# 改善箇所説明図

1)不具合の部位(部品名) : HYVA製シャシブラケット

シャシブラケット

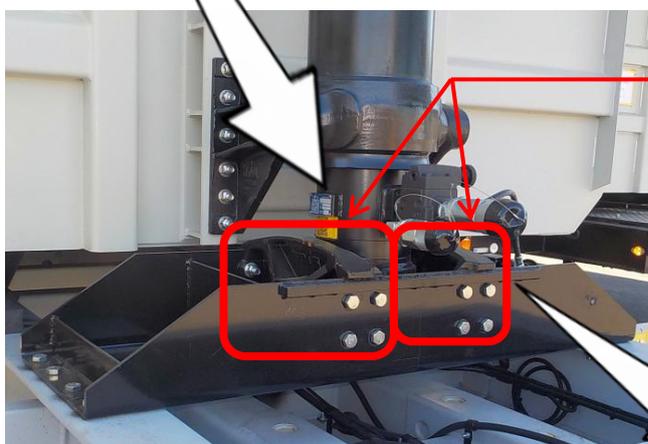
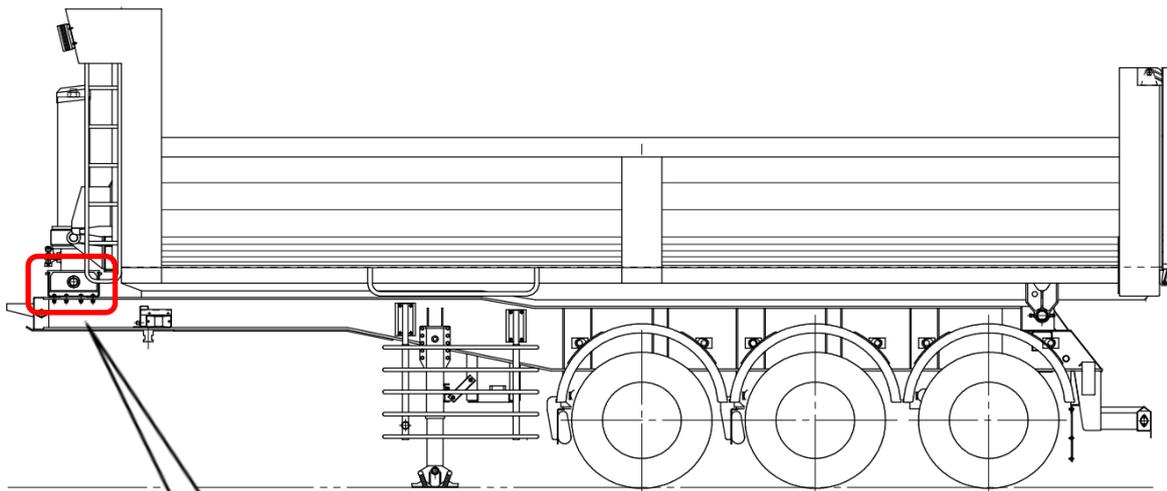
不具合発生箇所

不適合製造ロット番号  
B218  
B219

注1:   は、不適合製造ロット番号の点検箇所を示す。(左右、員数2ヶ)

注2:   は、交換部品を示す。

ダンプセミトレーラの油圧シリンダーにおいて、製造工程が不適切なため、誤ったシャシブラケットが取付けられているものがある。そのため、シャシブラケットが破損し、油圧シリンダーを使っても荷役が出来ないおそれがある。

全車両、当該部品のシャシブラケットの製造ロット番号を点検し、不適切な製造が行われたロット番号の場合には、シャシブラケットを対策品に交換する。

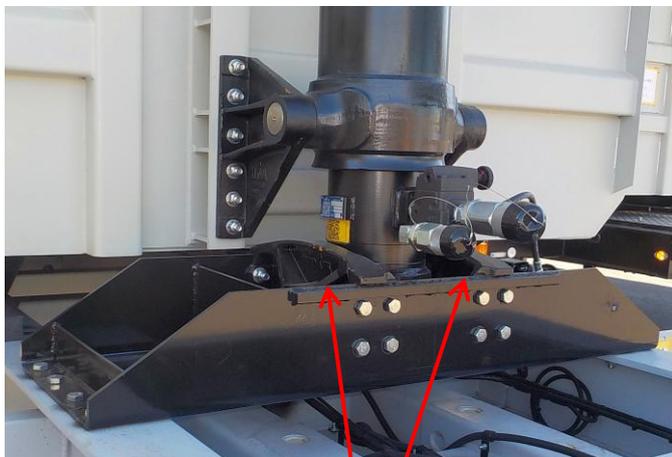
### 改善前

・耐久性に問題のある、不適正な製造が行われたロットがあることが判明。

- ・部品番号:01506131
- ・不適合製造ロット番号:B218及びB219

### 改善後

・当該部品番号:01506131

不適合製造ロット番号  
B218及びB219以外  
の製造ロット番号部品  
へ交換し、取付ボルトと  
ナットも新品へ交換する。

・別部品番号:01506181

又は

互換性のある新品の  
別部品へ交換し、取付  
ボルトとナットも新品へ  
交換する。
